Mission régionale d'autorité environnementale
CENTRE - VAL DE LOIRE

Avis délibéré
sur la construction d'une centrale photovoltaïque au sol sur
les communes de Parnay et Dun-sur-Auron (18)
Permis de construire

N°MRAe 2023-4049

Plan de masse de la variante retenue pour la zone nord avec une diminution de l'emprise des panneaux (en bleu) sur les pelouses calcicoles (source : étude d'impact page 216)

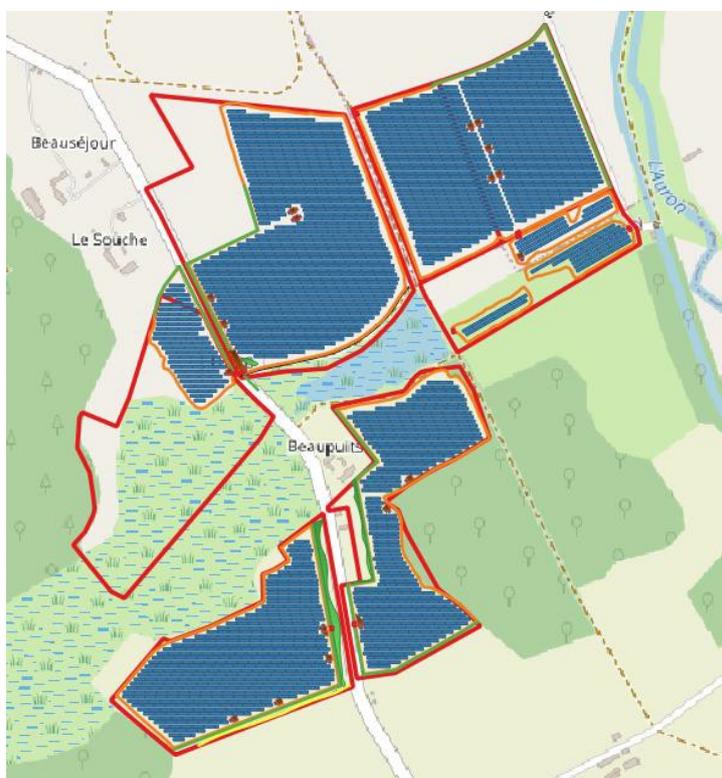
L'étude d'impact ne fait pas état de prospections aux alentours qui auraient peut-être permis d'identifier des sites déjà artificialisés, non remis en état, susceptibles de faire l'objet d'une valorisation par l'installation d'un parc photovoltaïque au sol. En conséquence, le choix de localisation du projet n'apparaît pas issu d'une analyse sur la base d'alternatives à l'aménagement proposé, comme requis par l'article R. 122-5 7° du Code de l'environnement, qui impose que soit présentée « une description des solutions de substitution raisonnables qui ont été examinées par le

L'autorité environnementale recommande de reprendre la démarche itérative du choix d'implantation du projet à l'échelle d'un territoire pertinent afin d'identifier un site potentiel sur la base d'une analyse multicritères rigoureuse au regard des incidences sur l'environnement.
